监 理 通 知 单

工程名称：新昌县通用机械有限公司 2.6244MW 分布式项目

编号：JXM7-001

事由：关于组件安装存在的问题

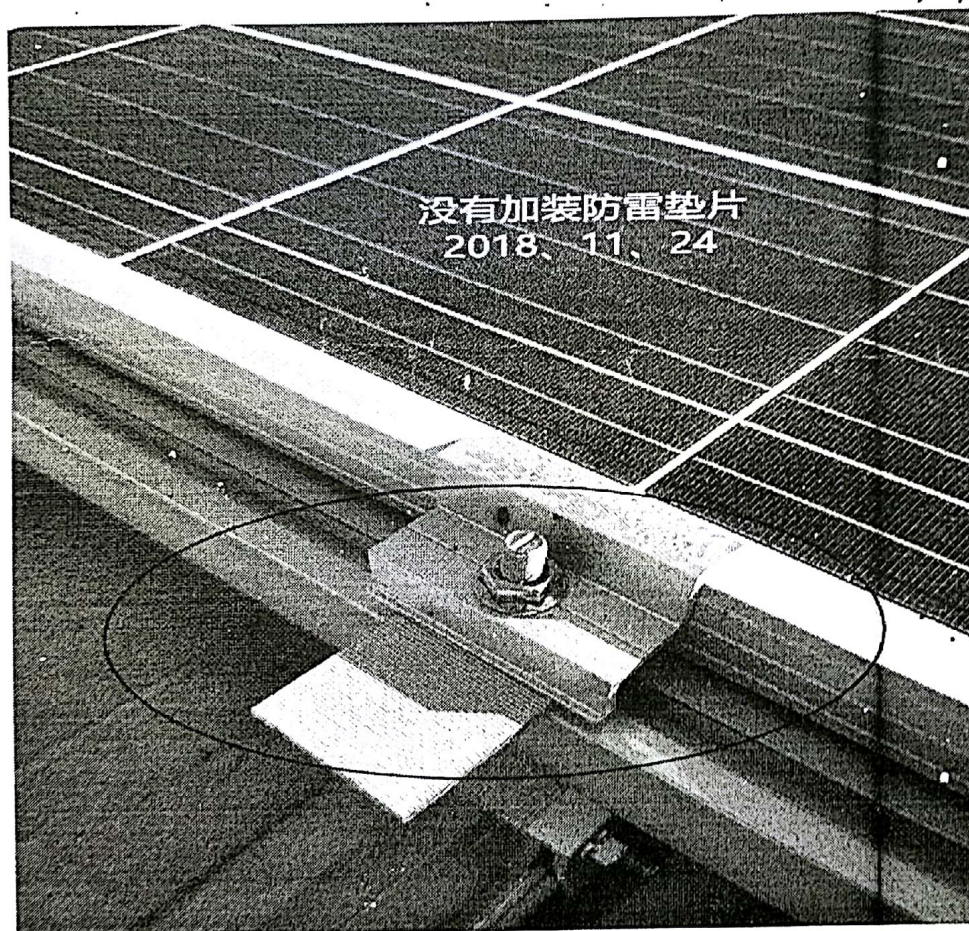
在组件安装过程中，发现部分组件压块没有加装防雷垫片，不能有效刺穿垫板及组件边框阳极氧化膜，组件边框和檩条不能有效连接，不能保证组件边框有效接地。要求你项目部及时进行整改，并做好相应的技术交底，避免问题再次发生，整改后报监理项目部进行确认。
